AMPLIACIÓN DE INFORMACIÓN N°1

ESTUDIO DE IMPACTO AMBIENTAL CATEGORÍA II -
PROYECTO PH LA FORESTA

PROMOTOR: SOCIEDAD URBANIZADORA DEL CARIBE, S.A.

El presente documento responde a la solicitud de ampliación del Estudio de Impacto Ambiental “PROYECTO PH LA FORESTA”, de la cual Sociedad Urbanizadora del Caribe, S.A. fue notificada el 27 de julio de 2023, por medio de la nota DEIA-DEEIA-AC-0117-2006-2023 del 20 de junio de 2023.

Figura N°1 Coordenadas de la estación de bombeo de aguas residuales

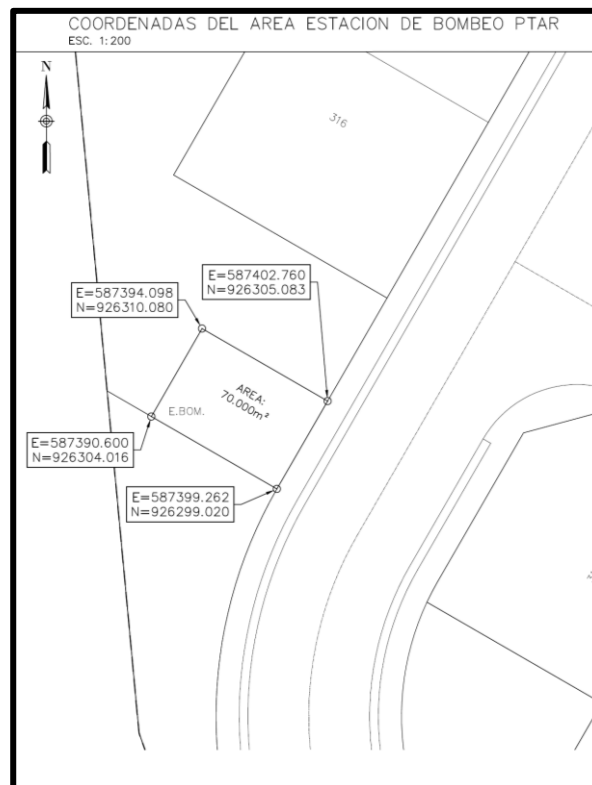
- a. Coordinadas con su respectiva área de ubicación de la Estación de Bombeo de Aguas Residuales.
 - b. Longitud y coordenadas UTM con su respectivo DATUM del alineamiento de la infraestructura necesaria para transportar las aguas residuales desde el proyecto hasta la PTAR.

- a) Se presentan a continuación las coordenadas de la estación de bombeo de aguas residuales del proyecto.

Punto	Este	Norte
1	587402.760	926305.083
2	587399.262	926299.020
3	587390.600	926304.016
4	587394.098	926310.080

La superficie de la estación de bombeo es de 70 metros cuadrados.

Figura N°4 Coordenadas del polígono de intervención

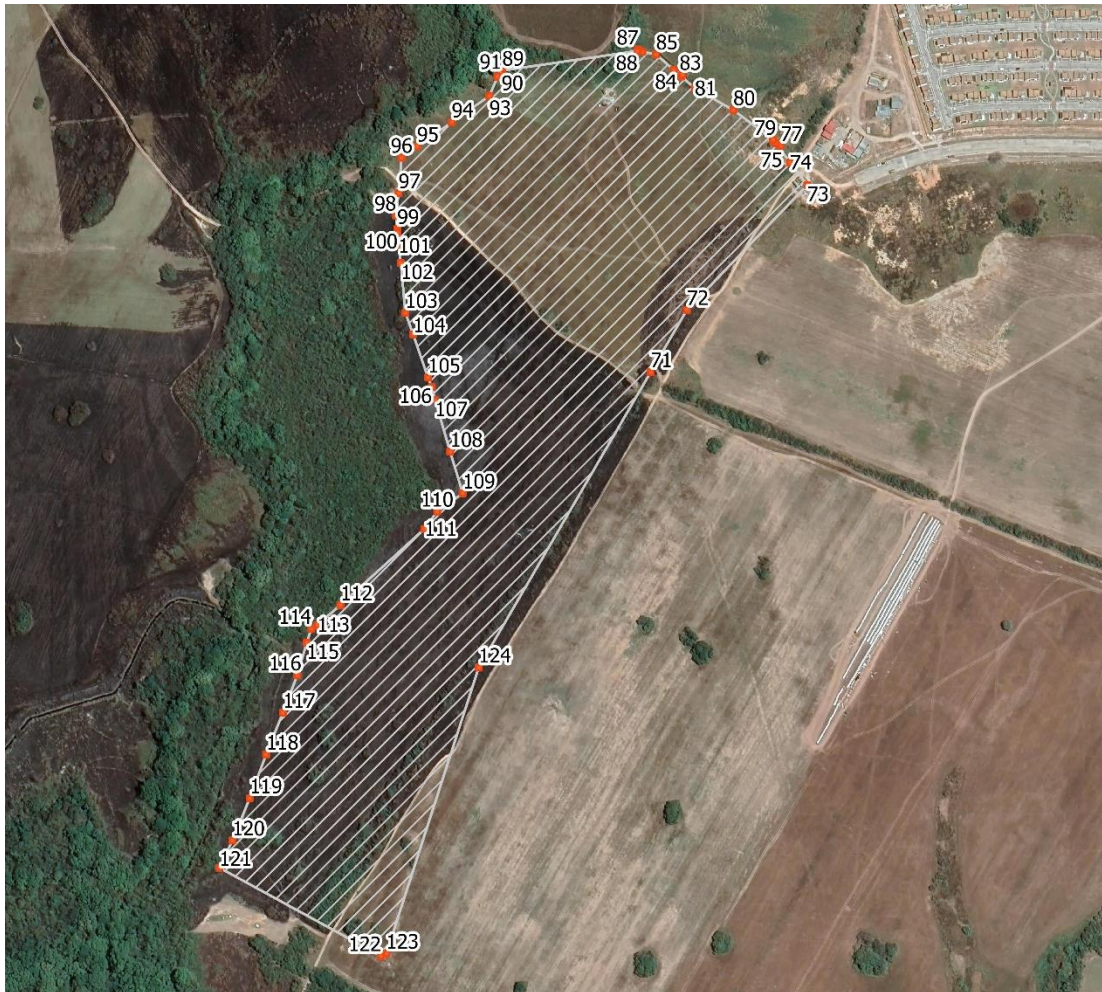
- a. Superficie y coordenadas con secuencia lógica, que determinan el área total a desarrollar (áreas de lotes, áreas de calles, áreas de uso público, tanque de agua, estación de bombeo de aguas residuales, servidumbre pluvial, pozo), donde se excluya el area de quebrada y servidumbre.

El polígono de intervención (que incluye áreas de lotes, áreas de calles, áreas de uso público, tanque de agua, estación de bombeo de aguas residuales, servidumbre pluvial, pozo) es de 25 ha+2,536.76 m², en la siguientes coordenadas:

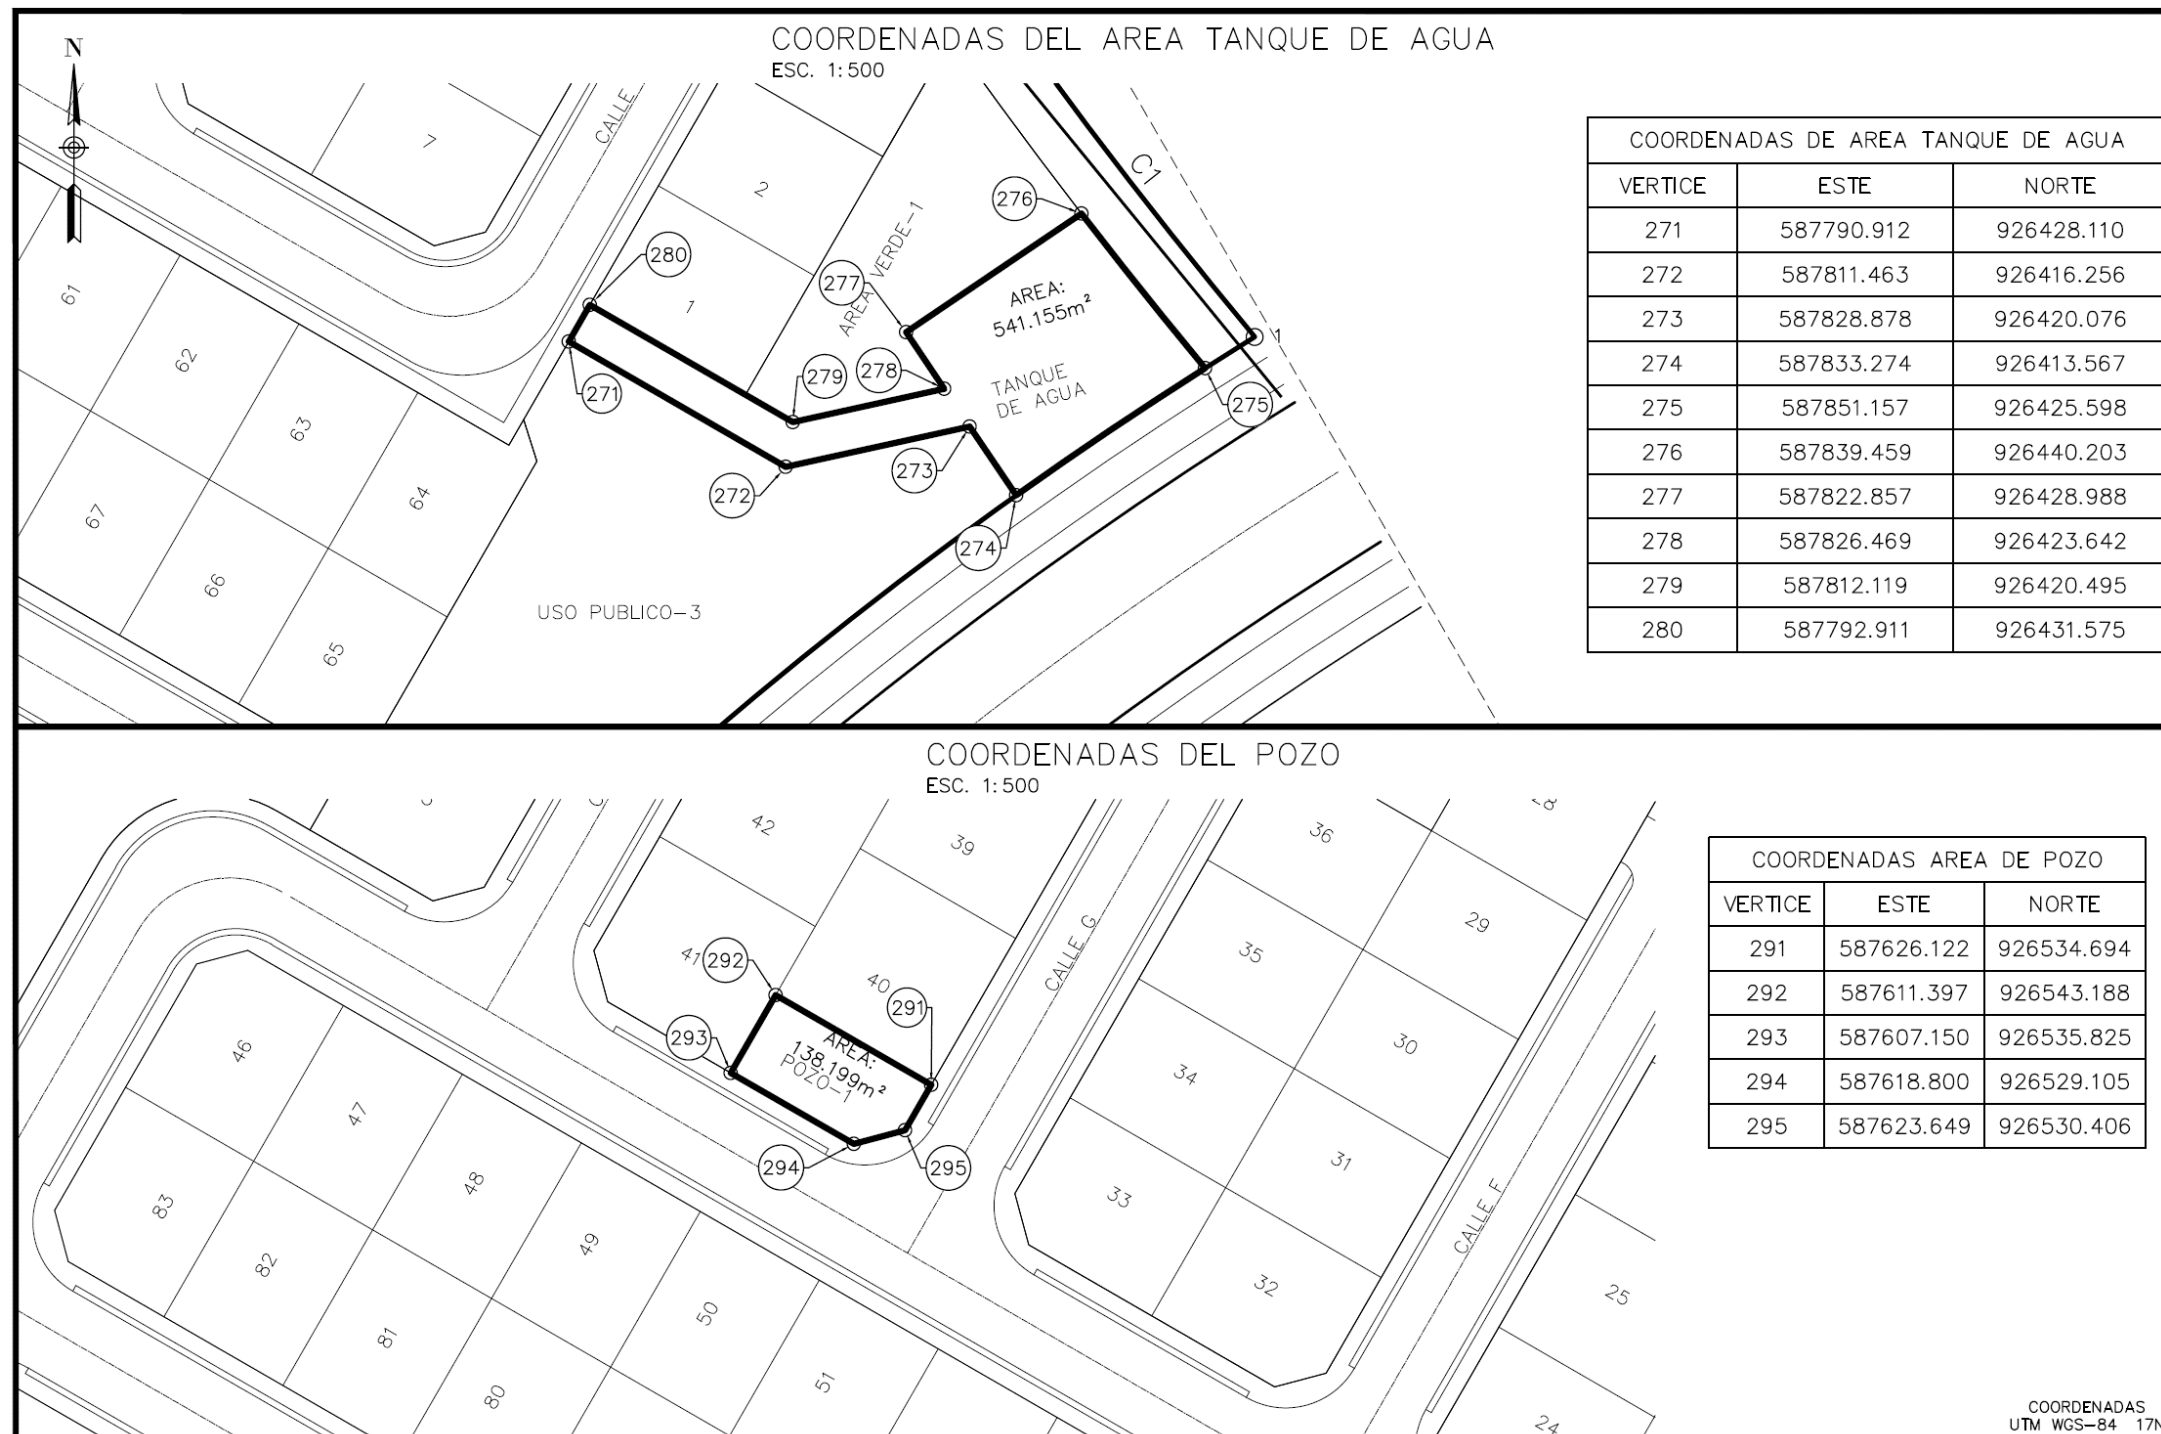
- a. Presentar coordenadas de ubicación con su respectiva área del tanque de almacenamiento y ubicación del pozo.

Se presentan las coordenadas de ubicación con su respectiva área del tanque de almacenamiento y ubicación del pozo:

Figura N°7 Coordenadas de la planicie de inundación

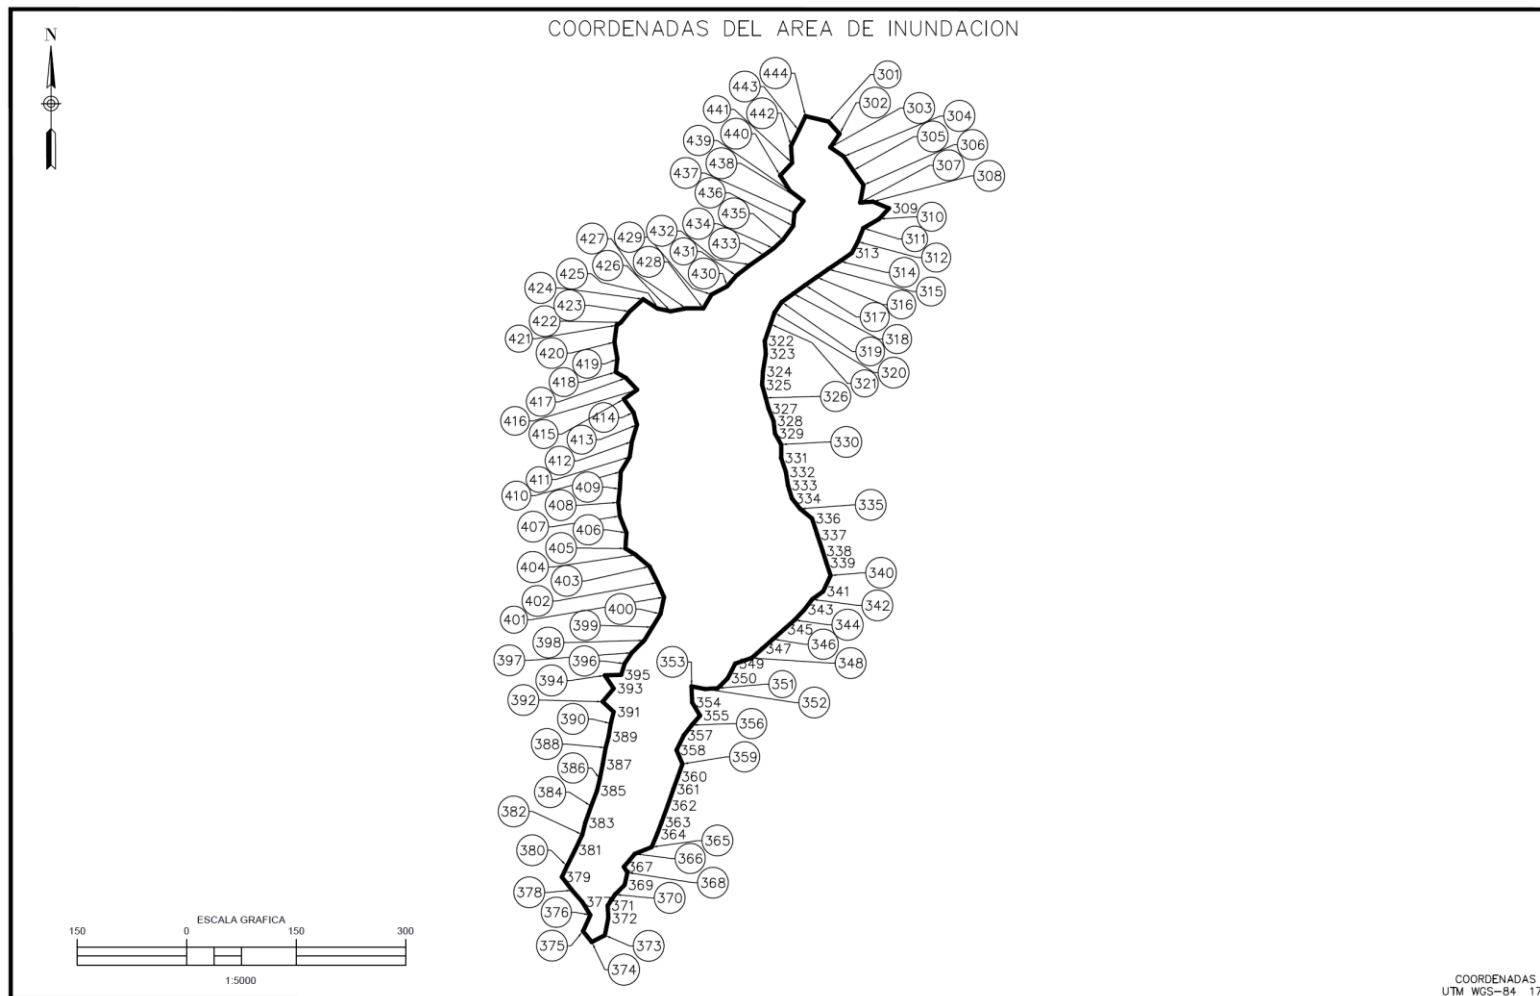
- Coordenadas con su respectiva área de la zona identificada como planicie de inundación.
 - Opinión o evaluación de SINAPROC con respecto a las fuentes hídricas colindante al proyecto, debido a que involucran el tema de riesgo y desastre.

- Se presentan las coordenadas de la planicie de inundación del proyecto.

La superficie de esta planicie es de 163,390.772 m², tomando en cuenta que parte de esta superficie ya se encuentra fuera de las fincas de proyecto, tal como se observa en la figura a continuación.

Figura N°8 Coordenadas área de campamento temporal

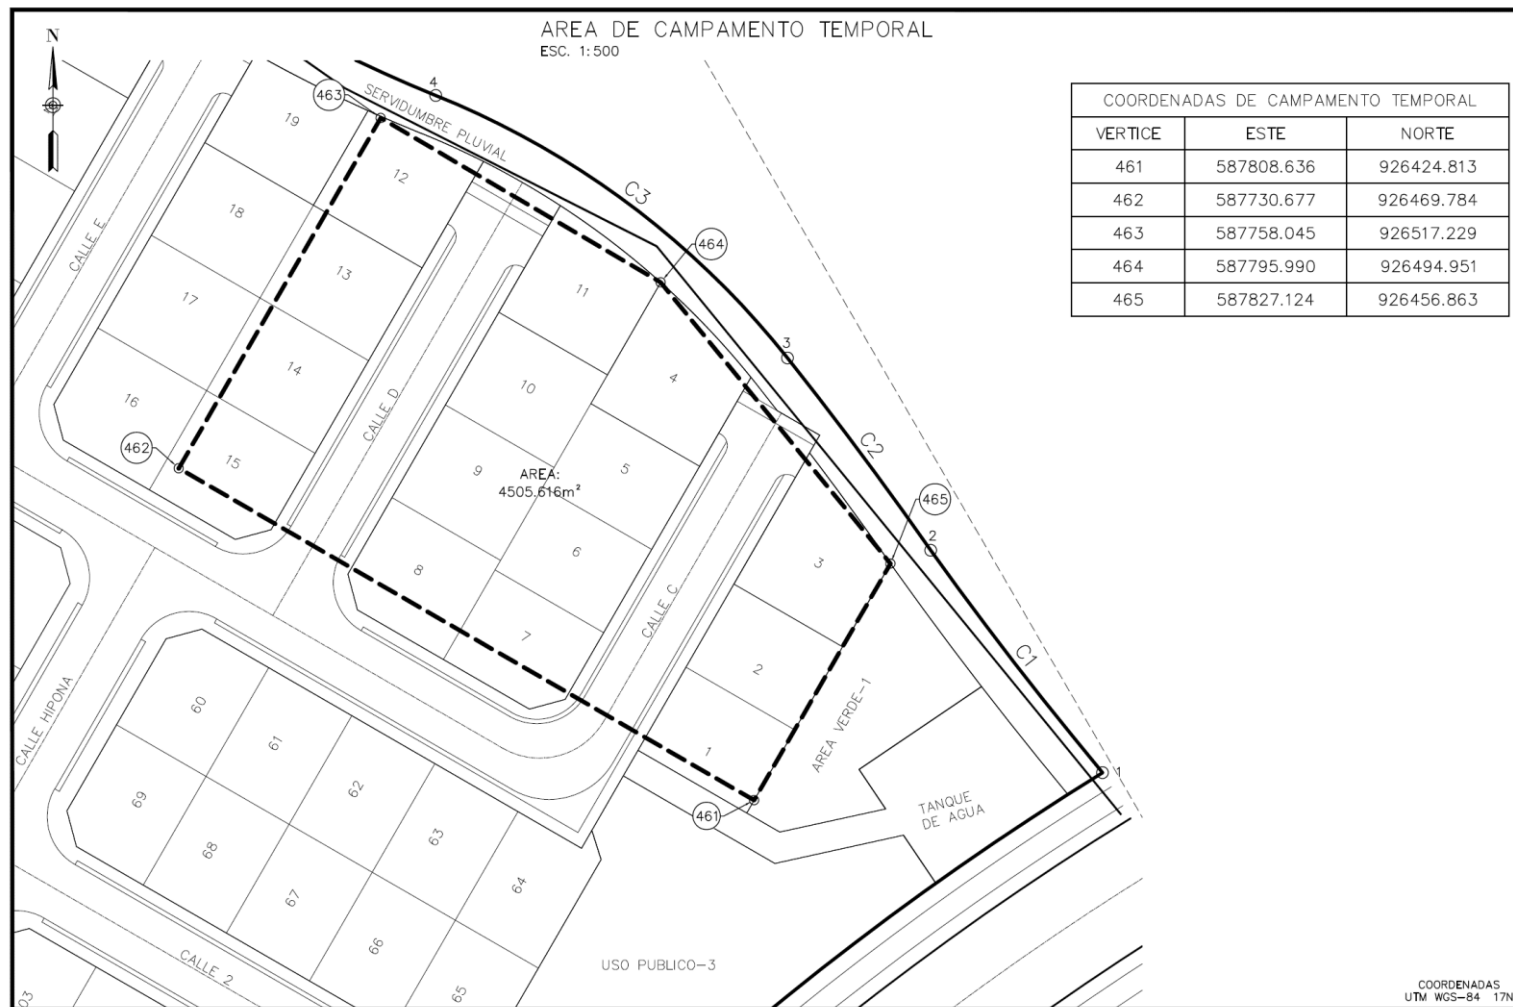
- a. Presentar coordenadas con su respectiva área de ubicación de los campamentos temporales para el desarrollo del proyecto.

Las coordenadas del área de ubicación de los campamentos temporales para el proyecto son las siguientes:

Punto	Este	Norte
461	587808.636	926424.813
462	587730.677	926469.784
463	587758.045	926517.229
464	587795.99	926494.951
465	587827.124	926456.863

La superficie es de 4,505.616 m2.
